島根原子力発電所2号炉 審査資料	
資料番号	EP-031改04(説1)
提出年月日	令和2年6月11日

# 島根原子力発電所2号炉

## 監視測定設備について

### (コメント回答)

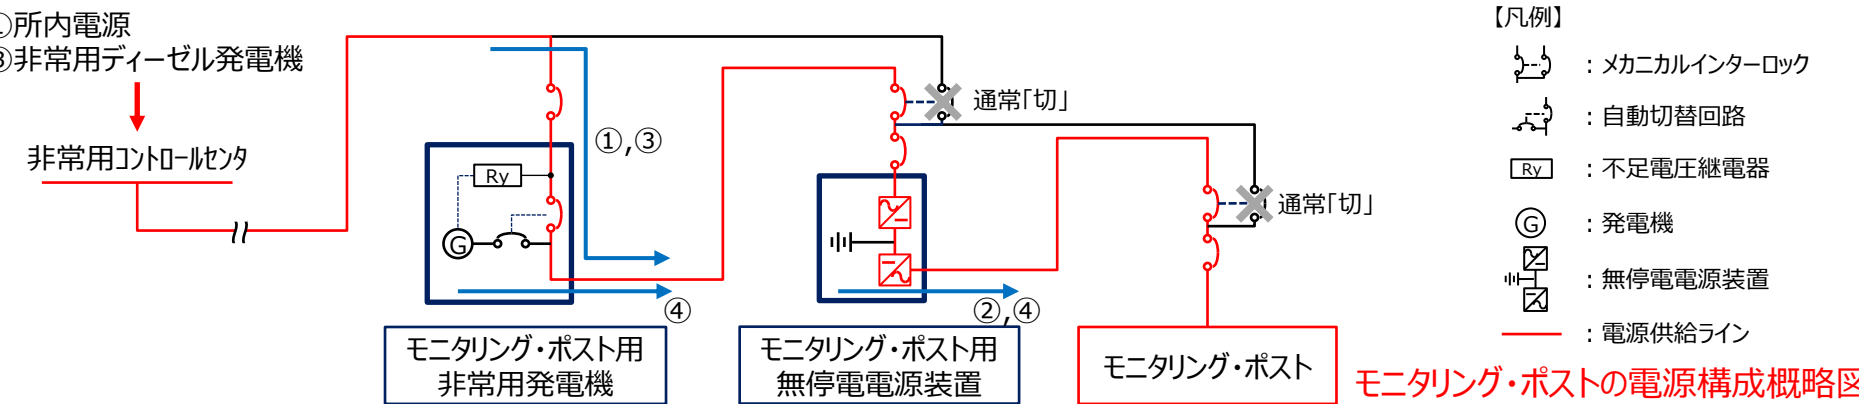
No.	審査会合日	指摘事項の内容	回答頁
5	令和2年2月6日	モニタリングポストへ給電する各電源について、自動起動するので手順はないとのことであるが、図面等を示して、起動順序の関係性を説明すること。	P2
6	令和2年2月6日	モニタリングポストの電源設備について条文適合性を説明すること。	P3
7	令和2年2月6日	可搬型モニタリングポストによるプルームの検知性の説明の根拠として いる線量率を適正化すること。	P4,5
8	令和2年2月6日	可搬型モニタリングポストの保管場所から設置場所までのアクセスルートとして、サブルートを使用する考え方を説明すること。また、作業員による設置の実現性について説明すること。	P6,7
9	令和2年2月6日	可搬型モニタリングポストを設置するタイミングについて、重大事故等時の状況に応じた対応としているのか整理して説明すること。	P8
